【改善箇所説明図】 不具合内容

【不具合発生箇所】

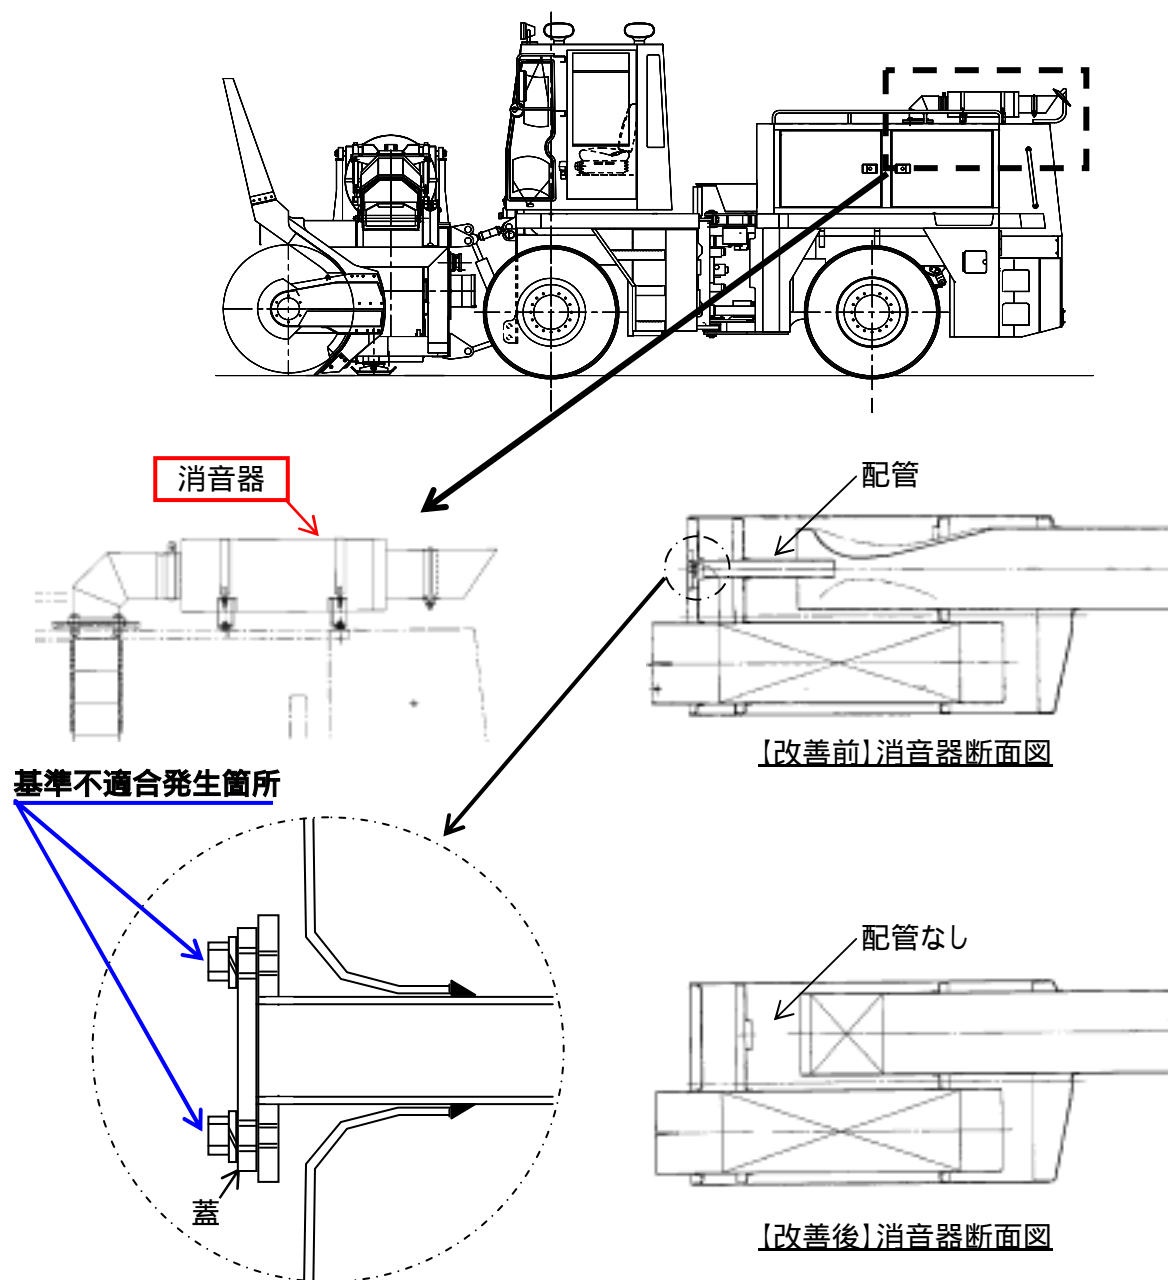
騒音防止装置において、消音器のエンドプレートに取り付けられている配管の蓋が容易に除去できる構造である。

全車両、消音器を対策品に交換する。
対策品は、 と同一品である。

識別: 消音器の形状で識別とする。
